Nazwa zamówienia:	„Przebudowa i rozbudowa dróg gminnych na terenie gminy Suwałki” w podziale na dwa zadania, tj.: Zadanie nr 1 - „Przebudowa i rozbudowa drogi gminnej nr 101999B przez wieś Kropiwno Nowe, gmina Suwałki”. Zadanie nr 2 - „Rozbudowa drogi gminnej w msc. Poddubówek, gm. Suwałki”.
Numer referencyjny postępowania:	IMK.271.4.2026.WS
Rodzaj zamówienia:	Roboty Budowlane
Tryb udzielenia zamówienia:	Zamówienie udzielane jest w trybie podstawowym na podstawie: art. 275 pkt 1 ustawy Pzp.

WYJAŚNIENIE / ZMIANA TREŚCI SPECYFIKACJI WARUNKÓW ZAMÓWIENIA (SWZ)

Pytania z dnia 23.02.2026 r.

PYTANIE 7.

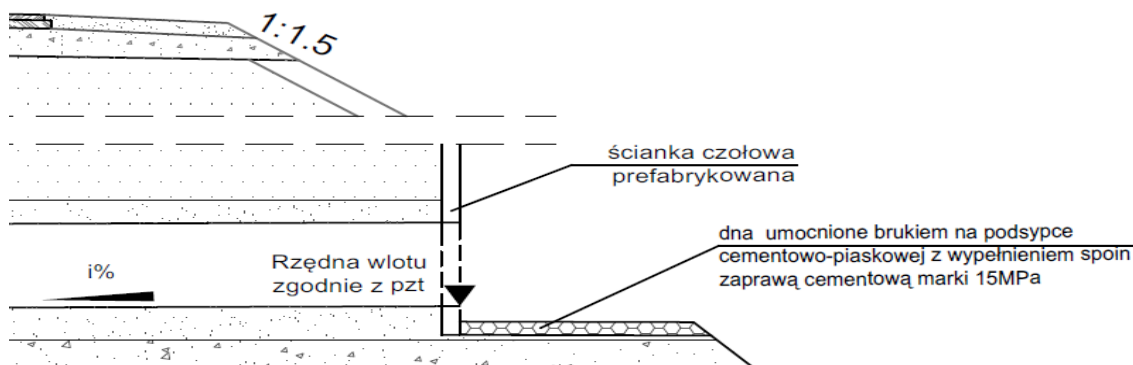
Prosimy o wskazanie długości rowu do obrukowania przy wlocie i wylocie przepustów pod zjazdami umocnionych ściankami prefabrykowanymi prostymi.

Ad. 7. Rów należy umocnić na dł. 1,0m na wlocie i wylocie.

Zgodnie z przekrojem normalnym projektu technicznego **5 cm**:

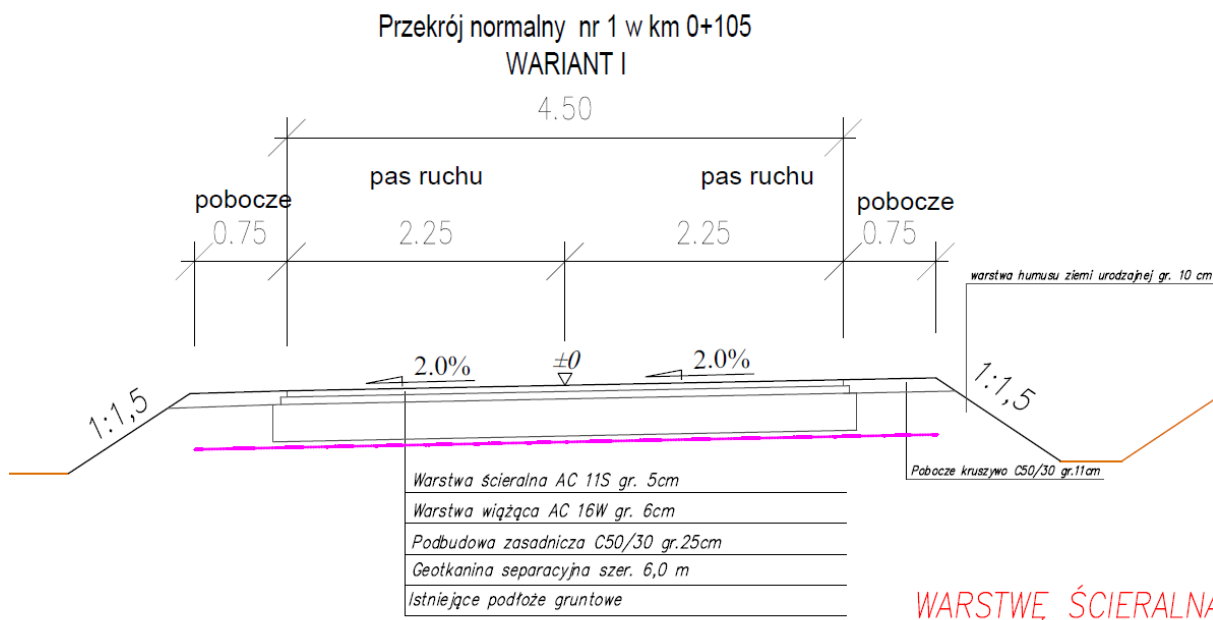
Prosimy o wyjaśnienie rozbieżności i wskazanie jaką grubość warstwy ścieralnej należy ująć w wycenie. Zgodnie z przedmiarem **4 cm.**

W wycenie należy przyjąć wykonanie w-wy ścieralnej AC11S grubości po zagęszczeniu 4 cm.
